工程指示 / 要求簡箋 ENGINEER INSTRUCTIONS(E.I.)

工程指示編號:	EI- 6866	修改版本:	A
	HK- 2391		
工程編號:	J 859	工程名稱:	啟德6551
收件人:	生統	發件人:	nero
工程項目:	後裝窗 - 廠用配件(不鏽鋼網)	日期:	24/10/2023

美特鋁質有限公司 MIDI Aluminium Fabricator Ltd.				類別		物料號		
				制圖	LRA	2023.5.6	圖號	BYG1
修改	A	-		復核	-	-	數量	
日期	24/10/2023	-		批准			位置

工程號	J-859	地盤	啟德站	附 件
名稱	背板不鏽鋼網		採	
材料	1.2mm不鏽鋼網(網孔12X12)		地盤	
顏色	316		工廠

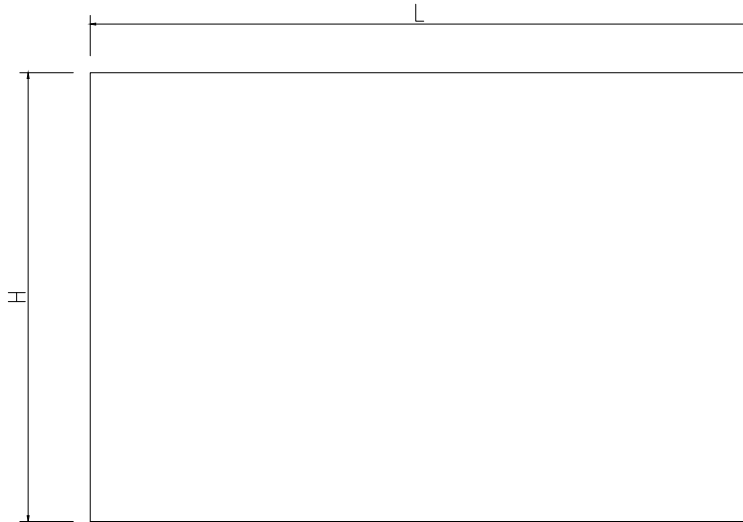
內容:  
修改加工圖 網4邊各減5mm  
請廠按附件修改加工圖裁剪不鏽鋼網  
並把網安裝用後裝窗上。

序号	编号	L	H	数量	位置
1	BYG1-1	516	228	1	W15/T2
2	BYG1-2	1397	228	1	W15/T2
3	BYG1-3	496	228	1	W15/T2
4	BYG1-4	591	228	1	W16/T9
5	BYG1-5	1671	228	1	W16/T9
6	BYG1-6	711	228	1	W15/T2
7	BYG1-7	761	228	1	W16/T9
8	BYG1-8	436	188	15	W8/T2
9	BYG1-9	511	188	15	W8a/T2
10	BYG1-10	656	188	21	W2/T3
11	BYG1-11	586	188	6	W7/T9
12	BYG1-12	566	188	21	W2/T8
13	BYG1-13	466	188	15	W5/T8
